**Parere n. 430 dell' 11 aprile 2023**

<b>Progetto:</b>	<p><b><i>VIA ex art. 23 del D.Lgs. 152/2006 e Verifica PUT ex D.P.R. 120/2017 art. 24</i></b></p> <p><b><i>Nuovo collegamento tra la S.S. 16 e il Porto di Ancona – Ultimo Miglio di connessione del Porto di Ancona. Progetto Definitivo.</i></b></p> <p><b><i>ID VIP 8592</i></b></p>
<b>Proponente:</b>	<p><b><i>ANAS S.p.A.</i></b></p>

Figura 8 –Tavola T00IA00AMBPL01\_A-Planimetria area di cantiere e viabilità di servizio .

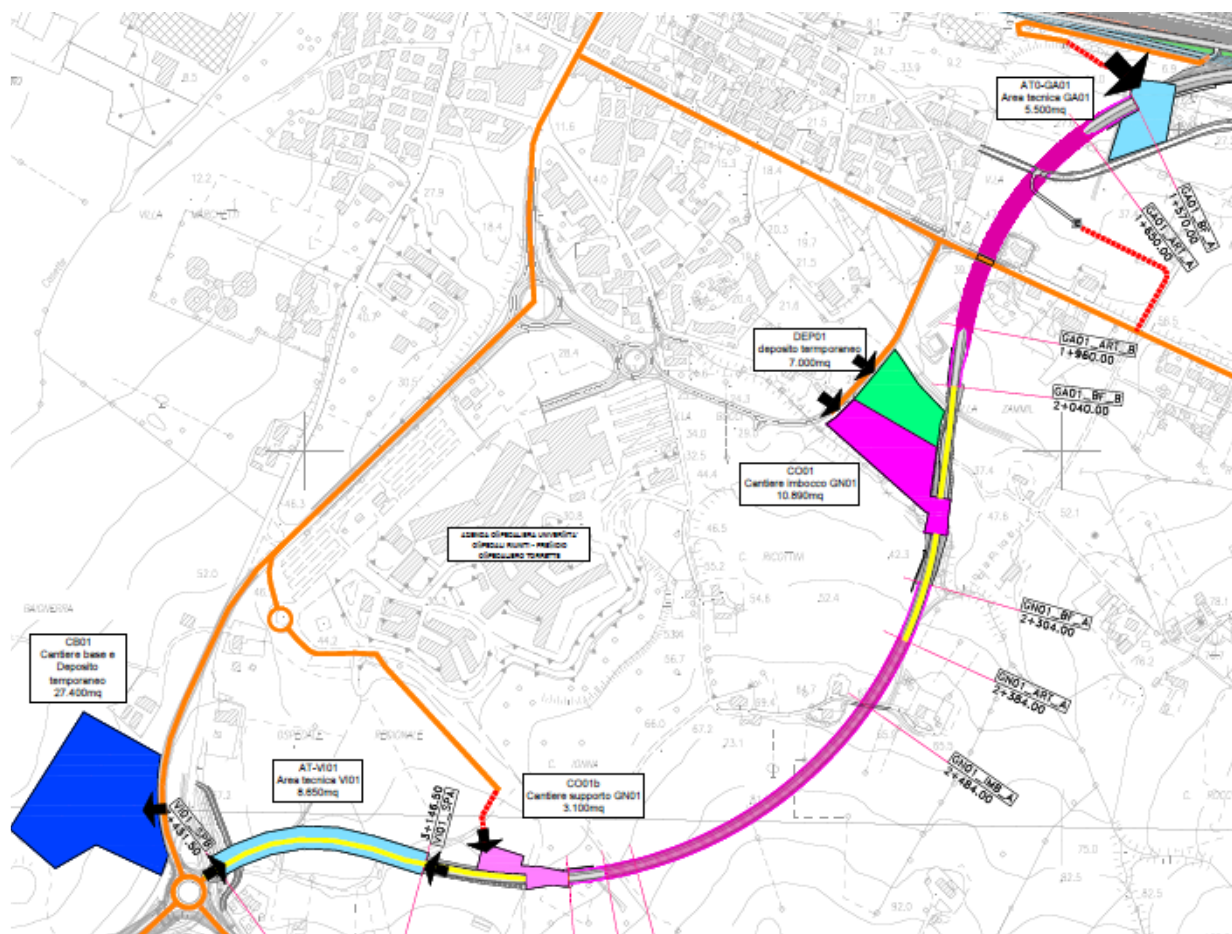
- 8.3. Individuati i siti di destinazione finale, analizzare in dettaglio la cantierizzazione con particolare riferimento ai trasporti.

**Figura 12 – Planimetria con distribuzione dei ricettori – misure fonometriche eseguite**

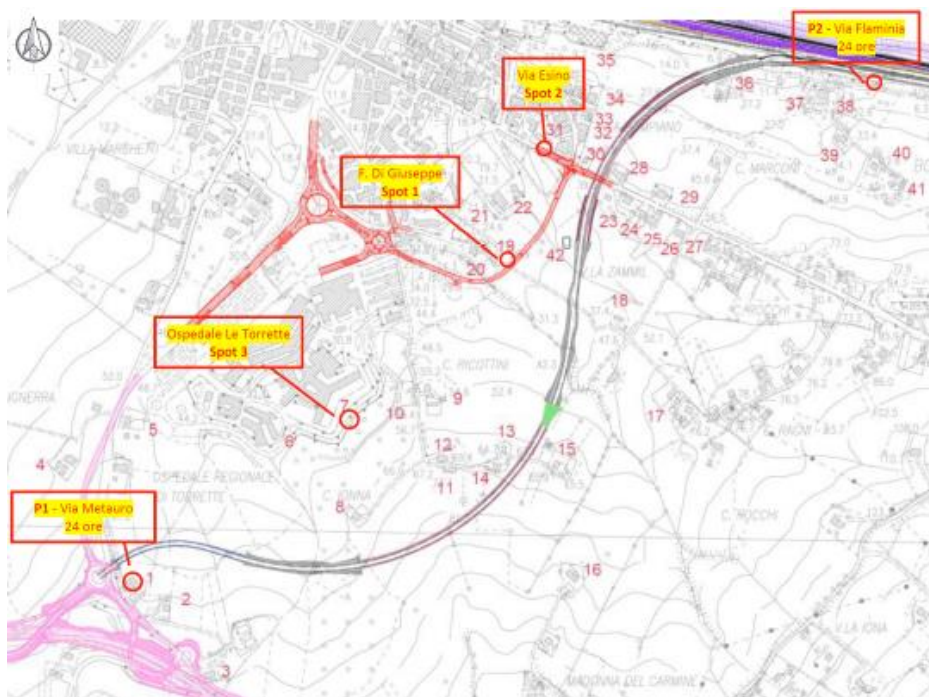
- 7.2. Effettuare un monitoraggio per la matrice vibrazionale ante operam, in corso d'opera e post operam presso almeno un recettore scelto tra quelli dell'area “attualmente quieta” (es. a scelta tra i recettori 16, 17, 18).
